Projet de Renouvellement Urbain Joliot Curie Communes de Bordeaux, Cenon et Floirac

DOSSIER DE DEMANDE D'AUTORISATION ENVIRONNEMENTALE

4d-REPONSE A L'AVIS DE LA MRAE, DE L'ARS ET DES SAGE ESTUAIRE ET NAPPES PROFONDES DE GIRONDE

Extrait du zonage définitif du nouveau PPRI de 2023

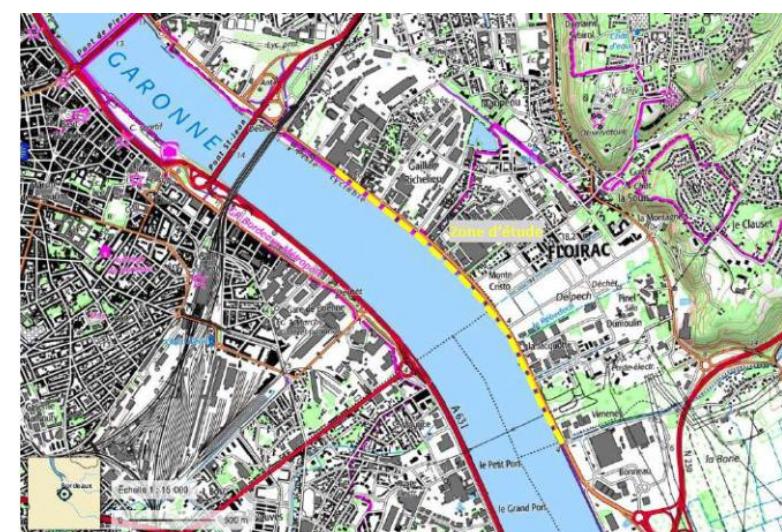
Le secteur d'étude est couvert par le Plan de Prévention du Risque Inondation de l'agglomération bordelaise, approuvé en février 2022 pour les communes de Cenon et de Floirac, et en décembre 2023 pour la commune de Bordeaux. La MRAe recommande de mettre à jour ce volet de l'étude d'impact (pages 155 et suivantes), le dossier mentionnant l'ancien PPRI de 2005 applicable pour Bordeaux.

Le PPRI approuvé en décembre 2023 sur la commune de Bordeaux a bien été pris en compte dans le dossier d'étude d'impact, en page 75.

Toutefois, cette actualisation a été omise en page 155 et est donc présentée ci-après.

Sur la commune de Bordeaux, le Plan de Prévention du Risque Naturel d'inondation (PPRI) révisé a été approuvé le 5 décembre 2023.

La zone de projet se trouve essentiellement en zone bleue (urbanisée et urbanisable avec prescriptions constructives). Quelques secteurs en limites de commune avec Cenon sont en zone bleu clair (concernée uniquement soit par l'aléa avec prise en compte du changement climatique, soit en zone protégée par une digue pérenne) et deux secteurs très circonscrits (au niveau du boulevard de l'Entre-Deux Mers et du Parc Pinson) se trouvent en zone rouge de centre urbain (lieu de mixité urbaine en aléa fort, avec une réglementation adaptée à ses spécificités).

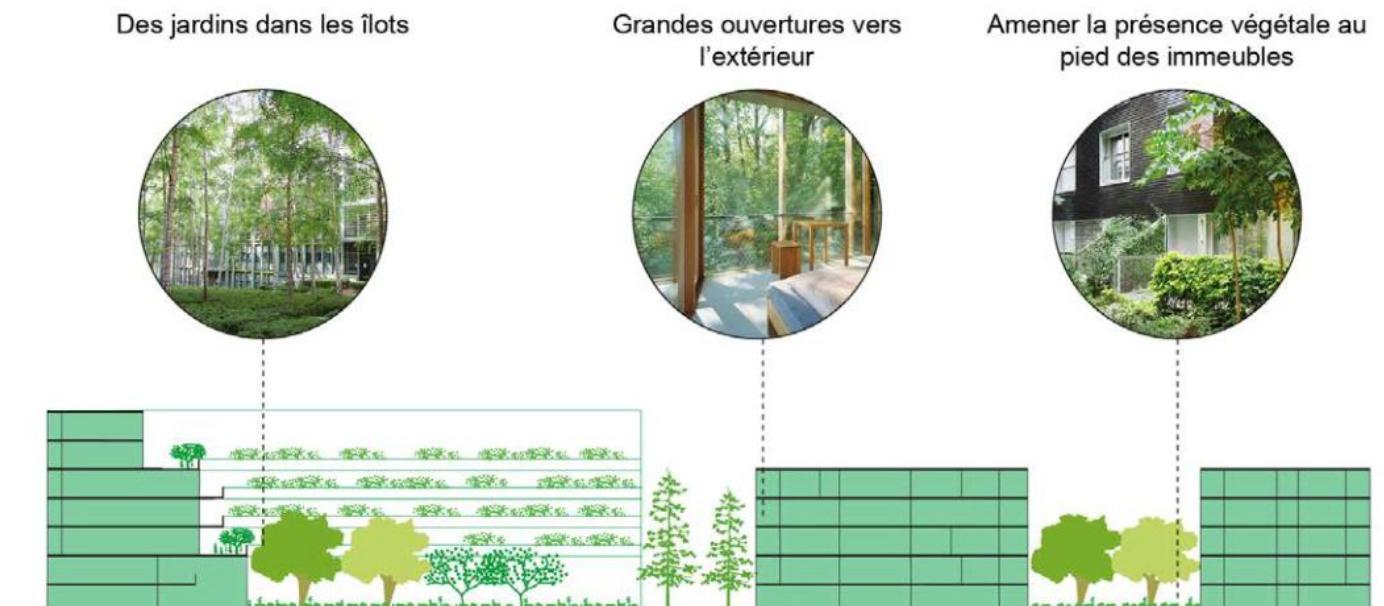
La mise en œuvre d'espaces verts et de plantations, évoquée dans le dossier, mérite d'être détaillée et quantifiée pour une bonne information du public.

Le plan-guide du NPRU Joliot-Curie prévoit un maximum de proximité entre l'habitat et le paysage, avec des jardins dans les îlots et la présence végétale en pied d'immeubles.

Quelques références recherchés pour les espaces verts et les parcs sont présentées ci-après.

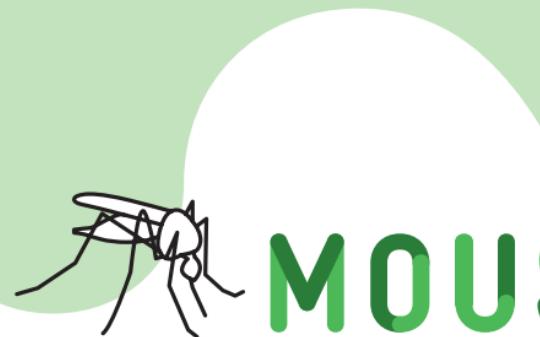
Dans ce contexte, il convient de prendre en compte ce risque en rappelant au pétitionnaire la nécessité de prévoir des aménagements permettant de limiter la prolifération des moustiques, et notamment d'empêcher la formation d'eaux stagnantes dont la présence pourrait constituer des gîtes larvaires (par exemple : éviter toutes stagnation d'eau de faible profondeur dans les fossés, les regards d'eaux pluviales, les toitures...).

Le moustique tigre *Aedes albopictus*, plus connu sous le nom de "moustique tigre", fait l'objet d'une surveillance particulière car il est un vecteur potentiel de maladies virales comme le chikungunya ou la dengue.

Devant l'ampleur du problème, Bordeaux Métropole a défini des mesures à mettre en place par tous pour lutter contre le moustique, en éliminant les endroits où les larves de moustique peuvent se former : regard de descente d'eau pluviale, récupérateur d'eau, terrasse sur plots mais aussi les coupelles des pots de fleurs, les piscines hors d'usages, ...

Ainsi la check-list des bons gestes disponibles sur le site de Bordeaux Métropole (https://www.bordeaux-metropole.fr/sites/MET-BXMETRO-DRUPAL/files/2024-03/Checklist-moustiques_2024-03-07.pdf) et reproduite ci-dessous sera respectée.
